**URGENTE: Aviso de Segurança**  
**Registro ANVISA 10216710386**

Monitor de Sinais Vitais EarlyVue VS30 e Monitor EarlyVue VS30 Vitals  
Alarme de calibração ausente

21-Fev-2023,

**Imagem 4 – Data da última calibração**

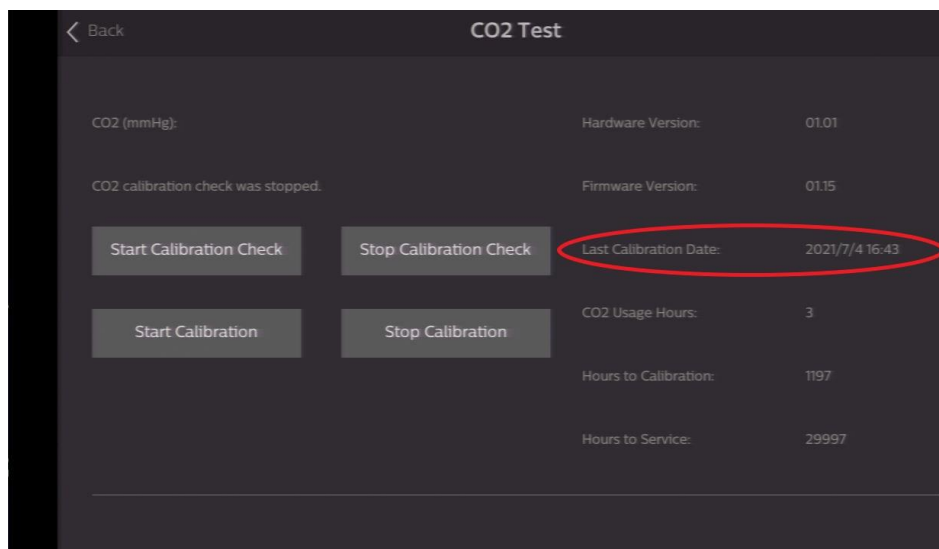
1. Identifique a última data de calibração do dispositivo e revise o seu plano de manutenção hospitalar. Determine se o seu dispositivo tem E01 End Tidal CO2 e não foi calibrado dentro de um ano desde a calibração de produção. Se necessário, ajuste o plano de manutenção e incorpore a calibração do dispositivo afetado.
  - a. O dispositivo não deve ser utilizado até que o plano de calibração ou manutenção tenha sido revisado.
  - b. A data de calibração pode ser acessada por meio das seguintes etapas no dispositivo: Settings > Admin > Diagnostics > página 2 de Diagnostics > Maintenance > 129 > CO2 Test. A imagem a seguir mostra o exemplo da tela na qual pode-se ver a data da última calibração do seu dispositivo:

Um representante da Philips entrará em contato com você para organizar uma atualização de software do seu monitor ou monitores. A Philips começará a agendar a atualização após o lançamento formal da ação de campo, que está planejada com um cronograma de implementação de seis meses.
